## **Aufstellungsverfahren zum VBB-J 41 „Quartier 22“**

Planerische Abwägung der eingegangenen Stellungnahmen aus der frühzeitigen Beteiligung der Behörden und sonstigen Träger öffentlicher Belange (TöB) und der Öffentlichkeit aus den Jahren 2019 (VBB-J 41 „Steinweg Tower“) und 2021 (VBB-J 41 „Quartier 22“)

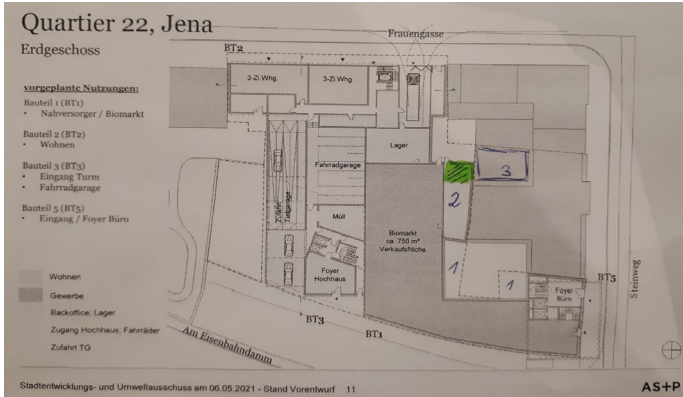
Stellungnahmen aus der Öffentlichkeit				
Ö 1.1 (2019)	<b>Bürger 1</b>  Schreiben vom 07.06.2019	1	<p>hiermit erheben wir Einspruch und Einwände gegen die geplante Erstellung des Bebauungsplans VBB-J 41 „Steinweg Tower“.</p> <p>Wir sind Eigentümer des Wohn- und Bürogebäudes Steinweg 24.</p> <p>Der Investor hatte sich schon mit uns in Verbindung gesetzt und es gab Vorgespräche. Hier wurden schon einige Einwände von unserer Seite angebracht und keine Einigung erzielt.</p> <p>Unsere Einwände:</p>	<p><b>Der Hinweis wird zur Kenntnis genommen.</b></p> <p>Es wird begrüßt, dass der Vorhabenträger Gespräche mit der Nachbarschaft führt.</p> <p>Es wird auf die Abwägungsvorschläge zu den einzelnen Belangen im Folgenden verwiesen.</p>
Ö 1.1 (2019)		2	<p>Das Gebäude im Steinweg soll 2 Stockwerke höher werden, als unser Haus. Hiervon müssen von uns Abstandsflächen abgetreten werden sowohl im Hof als auch auf dem Dach. Dazu sind wir nicht bereit.</p>	<p><b>Der Hinweis wird zur Kenntnis genommen.</b></p> <p>Das städtebaulich / architektonische Konzept zum „Quartier 22“ wurde gegenüber dem Konzept „Steinweg Tower“ aus dem Jahr 2019 weiterentwickelt.</p> <p>Die Abstandsflächensituation des Gebäudes am Steinweg (Bauteil BT4) zur Liegenschaft Steinweg 24 stellt sich heute wie folgt dar:</p> <p>Die Abstandsflächensituation zwischen den Bauteilen BT3 / BT3A und BT4 / BT4A mit dem benachbarten Gebäude im Steinweg 24 wird durch einen atypischen Verlauf der Grundstücksgrenze geprägt. Teile der Abstandsflächen des Gebäudes Steinweg 24 fallen auf das Grundstück des Vorhabens VBB-J 41 „Quartier 22“. Die architektonische Planung wurde dahingehend angepasst, dass der III-geschossige Annex von Bauteil BT4 (BT4A) im Erdgeschoss mit einer grenzständigen Brandschutzwand und im 1. Obergeschoss mit einer rückspringenden Terrasse</p>

<p>ausgeführt wird.</p> <p>Im vorhabenbezogenen Bebauungsplan VBB-J 41 „Quartier 22“ werden die Abstandsflächen für die betroffenen Bauteile planungsrechtlich verkürzt, so dass keine Überdeckung der Abstandsflächen mehr erfolgt.</p> <p>Durch die Festsetzung einer „geschlossene Bauweise“ für das gesamte Plangebiet regelt der vorhabenbezogene Bebauungsplan zudem, dass keine seitlichen Abstandsflächen auf den Nachbargrundstücken ausgelöst werden. Ein „Abtreten“ von Abstandsflächen ist nicht erforderlich.</p> <p>Grundsätzlich ist sichergestellt, dass die geringeren Maße der Tiefe der Abstandsflächen keine nachteiligen Folgen auf die Belange gesunder Wohn- und Arbeitsverhältnisse (ausreichende Belichtung, Belüftung und Besonnung), den Nachbarschutz sowie die Erfordernisse der Gefahrenabwehr (Brandschutz) haben. Auch die Umgebung wird durch die Planungen nicht über das zulässige Maß hinaus verschattet bzw. beeinträchtigt. Das im Rahmen des vorhabenbezogenen Bebauungsplans erarbeitete Fachgutachten „Tageslichtuntersuchung“ bestätigt dies. Eine „erschlagende“ oder „erdrückende“ Wirkung des Bauvorhabens auf die Nachbarbebauung ist ebenfalls nicht gegeben. Die gesunden Wohn- und Arbeitsverhältnisse gemäß § 1 Abs. 6 Nr. 1 BauGB bleiben somit sowohl für das Plangebiet als auch für die Umgebung gewahrt. Die Anforderungen an den Brandschutz der Gebäude werden durch die Unterschreitung der Abstandsflächentiefen nicht berührt.</p>
